**MAT:** Complementa antecedentes de denuncia por incumplimiento de medidas establecidas en el proyecto "Obras de Protección Costera para el Fuerte Corral y Plaza de Armas", Región de Los Ríos.

SANTIAGO, 29 SEP 2017

**DE:** SRA. ANA PAZ CÁRDENAS HERNÁNDEZ  
SECRETARÍA TÉCNICA DEL CONSEJO DE MONUMENTOS NACIONALES

**A:** SR. EDUARDO RODRÍGUEZ SEPÚLVEDA  
JEFE DE OFICINA REGIONAL DE LOS RÍOS SUPERINTENDENCIA DEL MEDIO AMBIENTE

Imagen 1: Ubicación sondeos P1-2 y P3-4 ejecutados en el marco de la evaluación ambiental del proyecto (ARKA 2010).

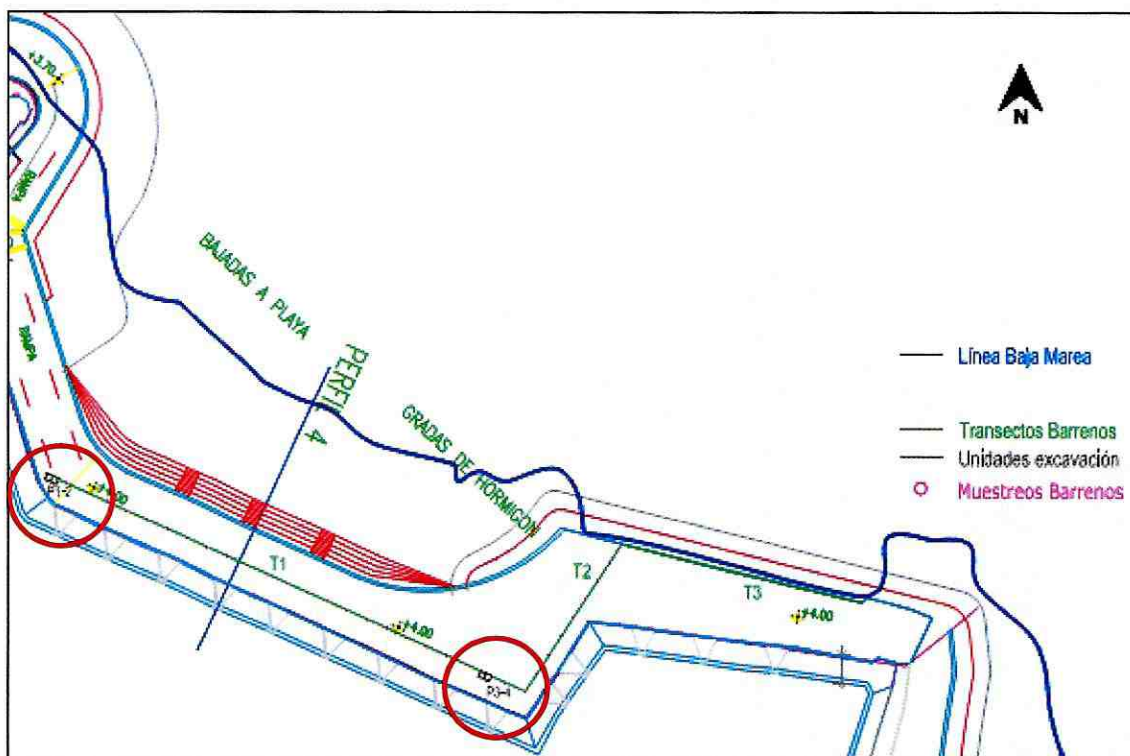
Cabe agregar que durante las labores de caracterización arqueológica implementadas en el marco de la evaluación ambiental del proyecto (2010), las unidades 1-2 y 3-4 (Imagen 1), ejecutadas en playa La Argolla, permitieron documentar la presencia de las fundaciones exteriores de la cortina, las cuales se evidenciaron a partir de los 100 cm de profundidad, constituida de ladrillos y bloques de piedra labrada, ordenados en hilera siguiendo la línea del muro (E-W) y proyectándose de manera escalerada (N-S), ensanchándose hacia el exterior (Imagen 2). Considerando que las unidades excavadas poseían dimensiones de 70x70 cm, no fue factible conocer el ancho total de las fundaciones, más de lo expuesto.
